資料 1

伊方発電所3号炉 高経年化技術評価に係るヒアリング コメント反映整理表＜絶縁低下＞

### 伊方 3 号炉－絶縁低下－1

図 2 各種寸法概要図

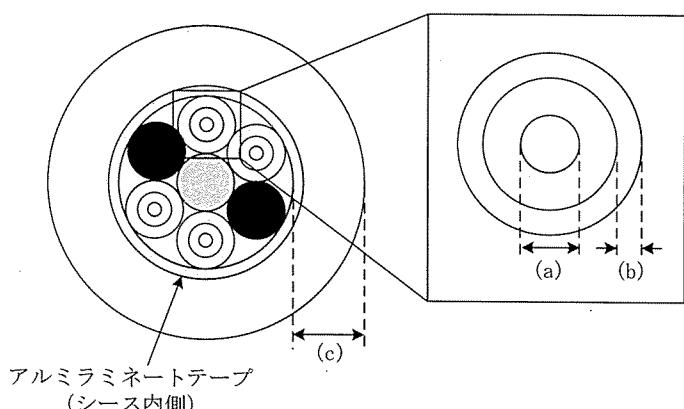
| No | 日付          | 資料名 | 該当ページ | コメント内容   | コメント対応   | 回答日   | 完了日 |
|----|-------------|-----|-------|--|--|-------|-----|
| 1  | 2023年12月15日 | 評価書 | 2     | 屋外に布設した光ファイバケーブルの製造メーカー、型式名称、構造仕様(コード外皮・シースの厚さ、心線の外径等を含む)、製造メーカーの指定する想定使用条件(温度、水環境に関する条件等)、布設状況(恒長、布設ルート)を示すこと。  | ケーブルの基本仕様(製造メーカー、型式名称、構造仕様、使用条件)および布設状況について、回答資料 伊方3号炉一絶縁低下ー1に記載する。  | 2月21日 |     |

6. 構造仕様 :

心線の外径 (a) 約 [ ] mm

コード外被厚さ (b) 約 [ ] mm

シース厚さ (c) 約 [ ] mm (アルミラミネートテープ含む)

図1 波長1.3μmにおける光ファイバの  
20年経過後の損失増加量推定値

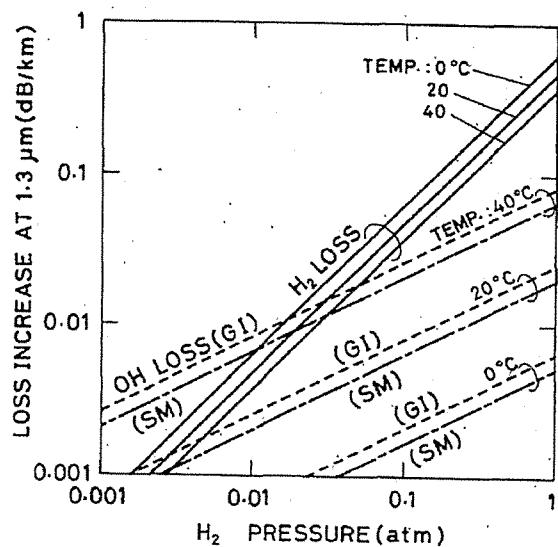
| No | 日付          | 資料名 | 該当ページ | コメント内容   | コメント対応   | 回答日   | 完了日 |
|----|-------------|-----|-------|--|--|-------|-----|
| 2  | 2023年12月15日 | 評価書 | 5     | 「光ファイバ心線(コア、クラッド)に水素や水分が混入した場合、伝送光量が減少する」とあるが、どの程度の水素濃度、水分量により伝送光量が低下し、どの程度の濃度により信号伝達に支障がでるのか定量的に示すこと。   | 水素や水分による伝送光量や信号伝達への影響について、回答資料 伊方3号炉一絶縁低下ー2に記載する。  | 2月21日 |     |

| 説 明  | <p>水素や水分による伝送光量や信号伝達への影響について以下に示す。</p> <p>1. 伝送光量低下</p> <p>1980 年代初期に、布設状態の光ファイバケーブルの伝送損失が水素によって経時的に増加する現象が見いだされ、研究開発の結果、水素による損失発生のメカニズムは以下のように整理されている。（日本産業規格「光ファイバケーブル通則」（JIS C6850）を参照に記載）</p> <ul style="list-style-type: none"><li>・可逆性の影響（H<sub>2</sub>損失）は、石英ガラスファイバ中への水素分子の拡散に関係し、その拡散は水素の分圧に比例する。また、その影響はすべての種類の光ファイバ（マルチモードおよびシングルモード）において差異はない。</li><li>・永久な化学的影響（OH 損失）は、拡散した水素分子と石英ガラスファイバ中の欠陥とが化学的に結合することによる水酸化物の生成に依存する。また、シングルモード光ファイバは、マルチモード光ファイバと比較して、水素による永久な化学的影响に対して感度が低い。</li></ul> <p>石英ガラスファイバ（シングルモード、マルチモード光ファイバ）に対して、水素に起因する損失増加量の時間、温度および水素分圧依存性を求め、それを定式化することにより、20 年間水素雰囲気中に置かれた光ファイバの損失増加量を推定した。シングルモード光ファイバで主に使用される波長 1.3 μm における光ファイバの損失増加量推定結果を図 1 に示す。</p> <p>屋外に布設されている光ファイバケーブルはシングルモード（図 1 にて SM と表記）であり、図 1 より、40°C、水素分圧 1atm の条件下で、H<sub>2</sub> 損失 : 0.37 dB/km (20 年)、OH 損失 : 0.06 dB/km (20 年) 程度の損失が発生すると推定される。</p> <p>また、日本産業規格「石英系シングルモード光ファイバ素線」（JIS C6835）において光ファイバ素線の評価として水素試験※1 が規定されており、屋外に布設されているケーブルについても JIS 規格に沿った水素試験に合格する性能を有する光ファイバを使用している。</p> <p>※1 : 室温、水素分圧 0.01 気圧の条件で一定期間、水素雰囲気暴露後、14 日以上大気に放置し、波長約 1.38μm に対する損失測定を行い、基準値以下 (0.40dB/km) であることを確認する。</p> |

しかしながら、変換器の許容損失は、上記1の知見やJIS規格で規定される光ファイバにかかる光損失と比べて十分大きいことから、水素や水分によりケーブルに光量低下が生じても信号伝達に支障が生じることはないと考える。
